AANBIEDINGSBRIEF

Verzoek aan college om de raad te informeren over de stand van zaken m.b.t. de leefbaarheidsimpuls in Zevenbergschen Hoek.

Overzicht van opmerkingen varianten Leefbaarheidsimpuls Zevenbergschen Hoek

Route 1 Var. 1A

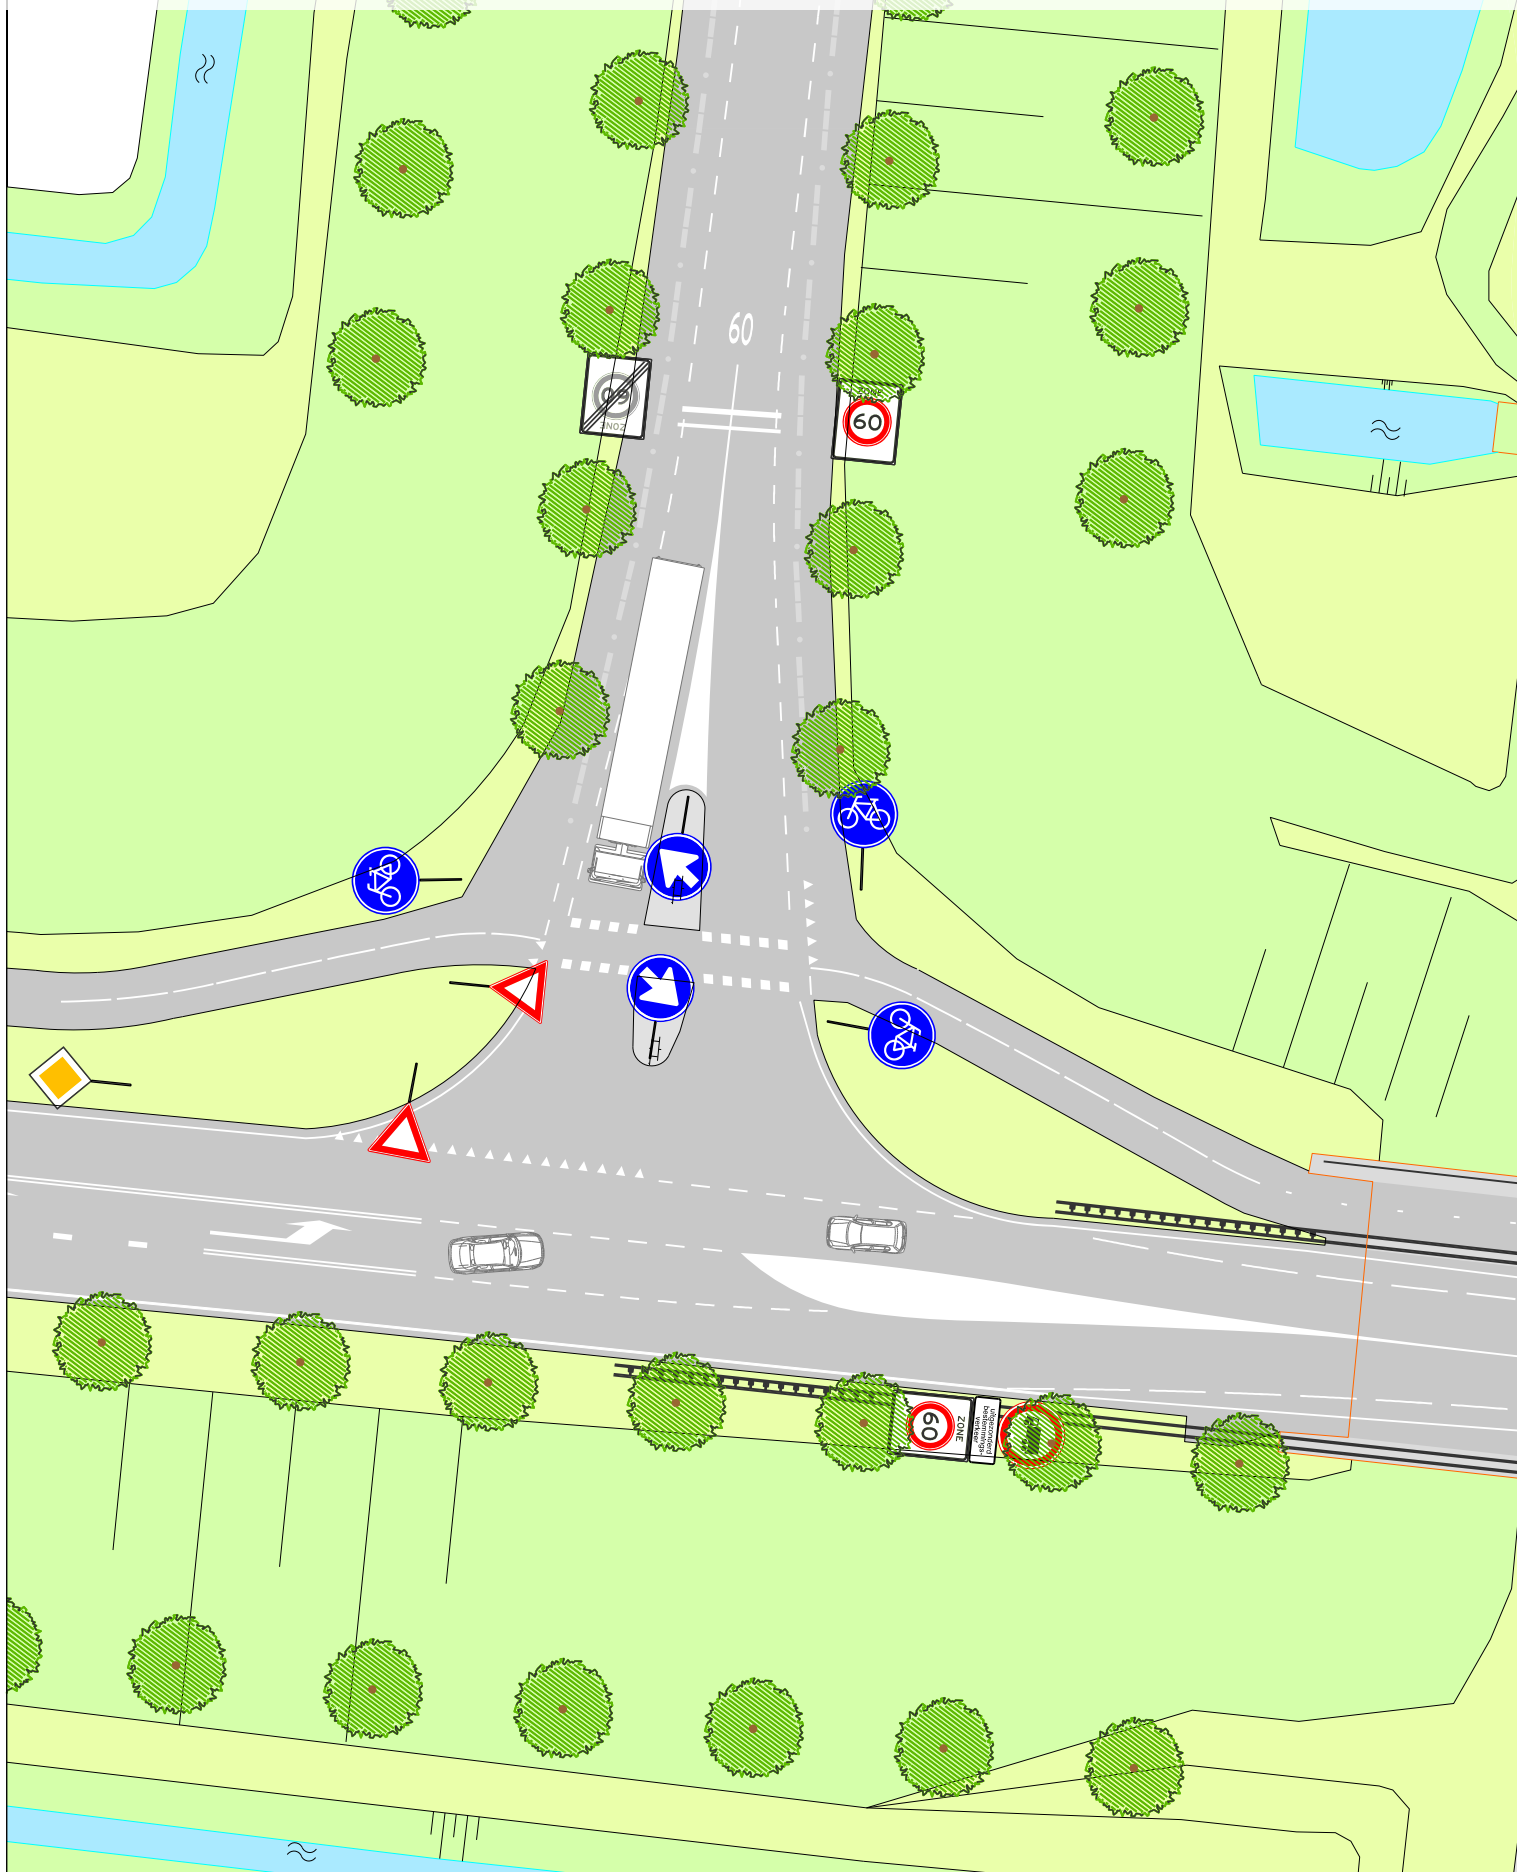
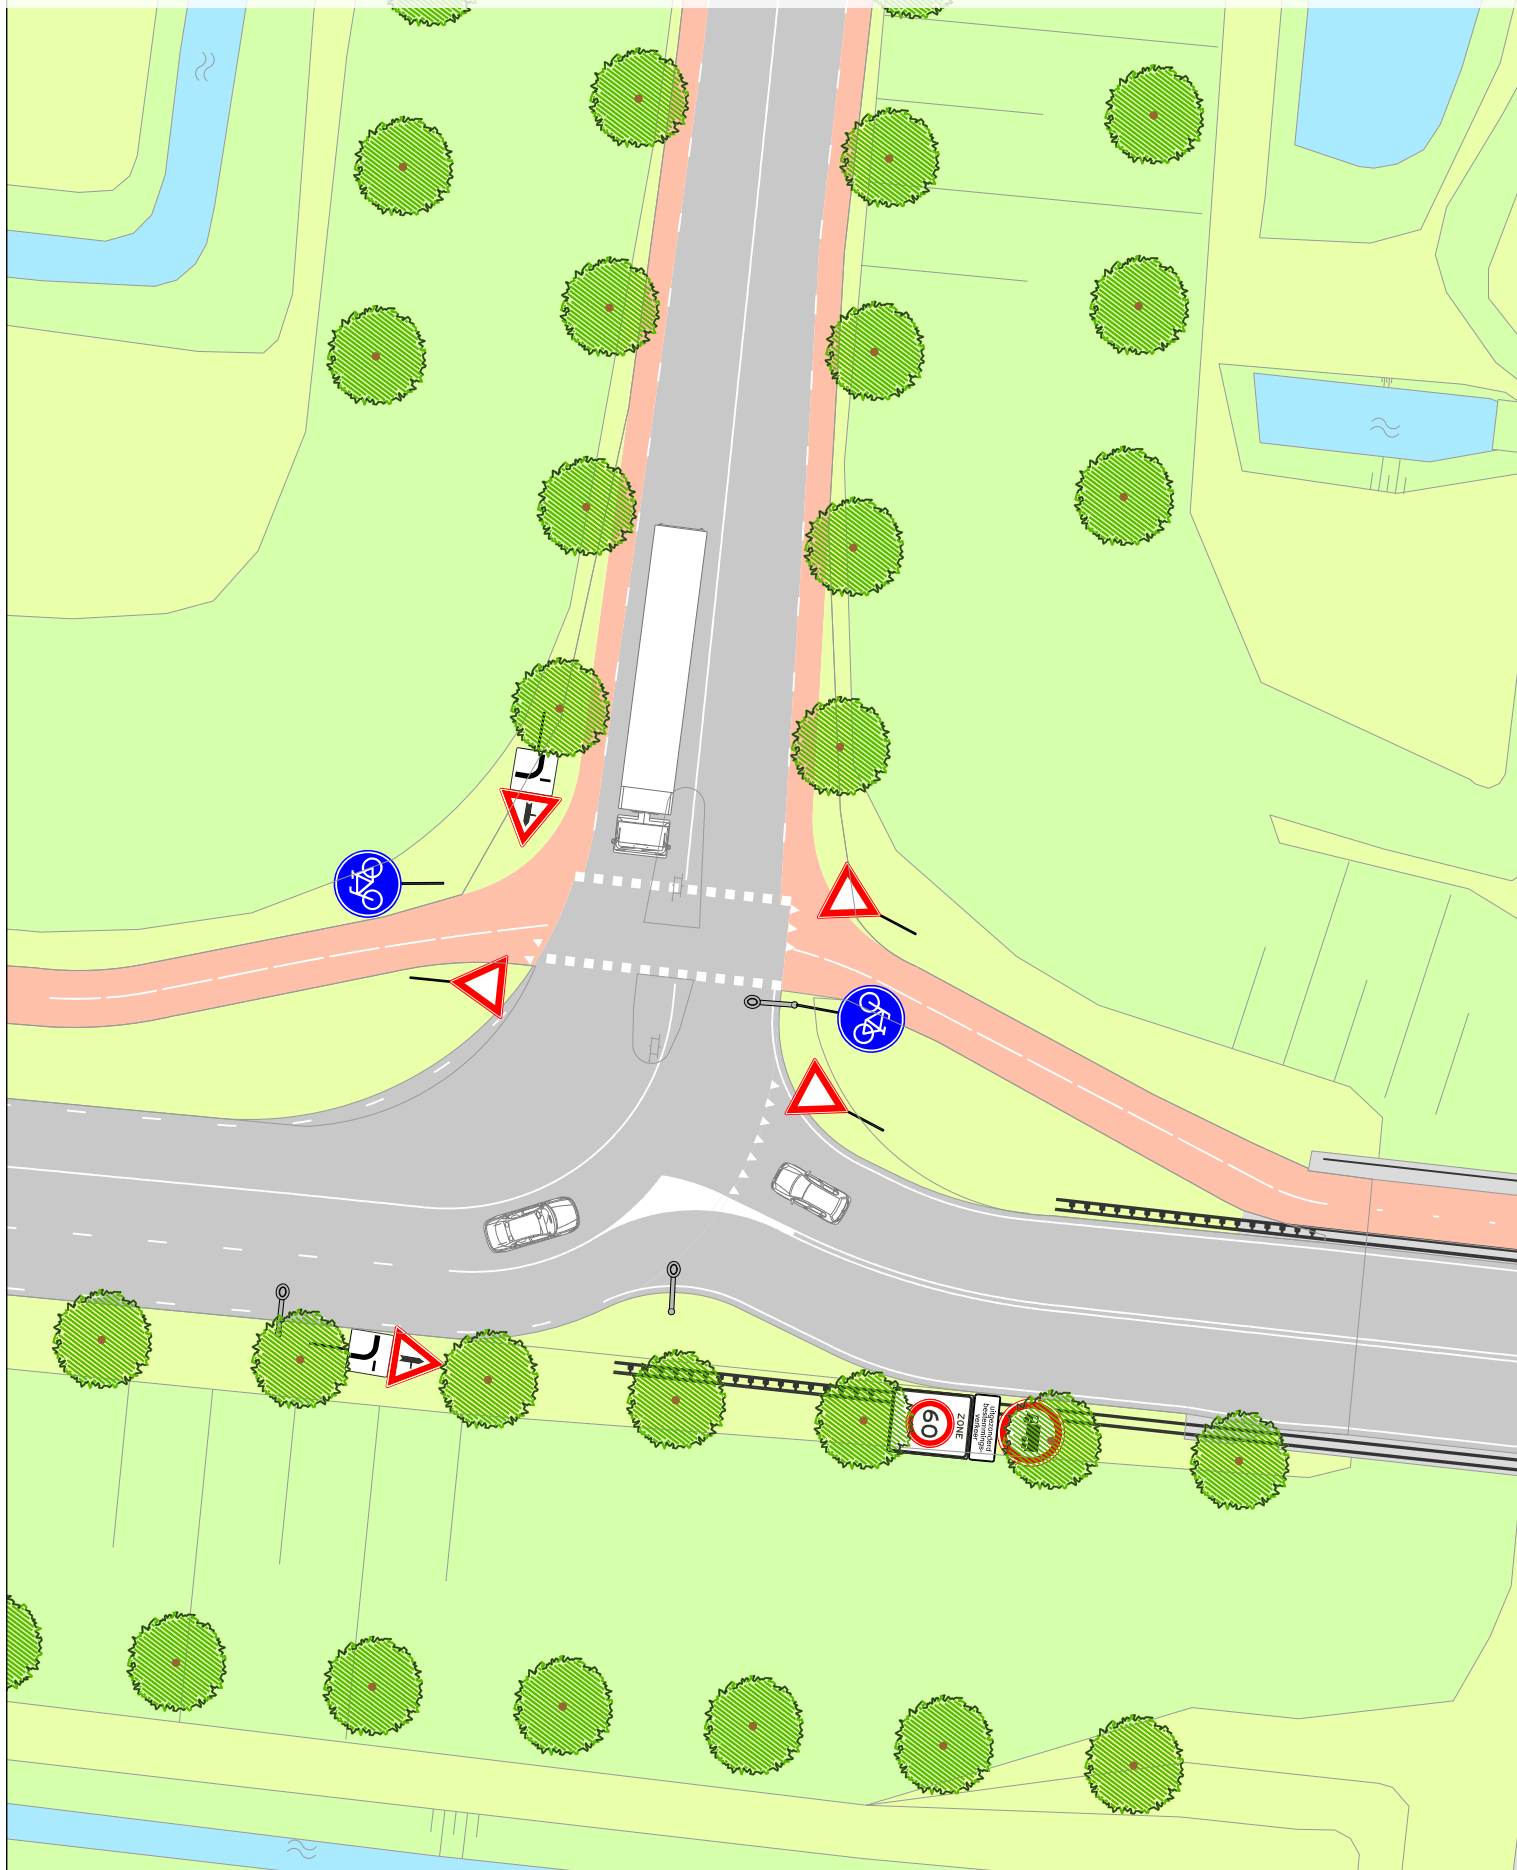
1. We veronderstellen dat dit de kruising nabij de Gouden Leeuw is. In beide varianten (1A en 1B) missen we de aansluiting op de Moerdijkseweg.

2. Op deze tekening (variant 1A en 1B) staat abusievelijk nog steeds het onderbord: Bestemmingsverkeer toegestaan afgebeeld. In de werkgroep is afgesproken dat vanaf hier een ALGEHEEL inrijverbod voor vrachtverkeer gaat gelden. E.e.a. met een voorwaarschuwing afgebeeld op de arm van de wegwijzers op en bij de A16 met aanduiding: Zevenbergschen Hoek.

3. De 60 km/uur zone kan al vanaf de rotonde op de afslag van de A16 worden ingesteld. Op de Westelijke Parallelweg geldt deze immers eveneens als op de toerit naar het dorp.

Reactie gemeente: het gaat hier inderdaad om de kruising nabij de Gouden Leeuw (meer specifiek de kruising tussen de Hoofdstraat en de Westelijk Parallelweg). De kruising Hoofdstraat/Moerdijkseweg/Lapdijk maakt onderdeel uit van het Logistiek park Moerdijk en zal in dat kader worden aangepast.

Reactie gemeente: terechte opmerking, dit wordt aangepast. Deze informatie zal voor de gehele kern ook in één overzichtstekening worden weergegeven. Daarop aangegeven de snelheid, verbodsborden en overige route- informatie.

Reactie gemeente: deze suggestie wordt meegenomen.
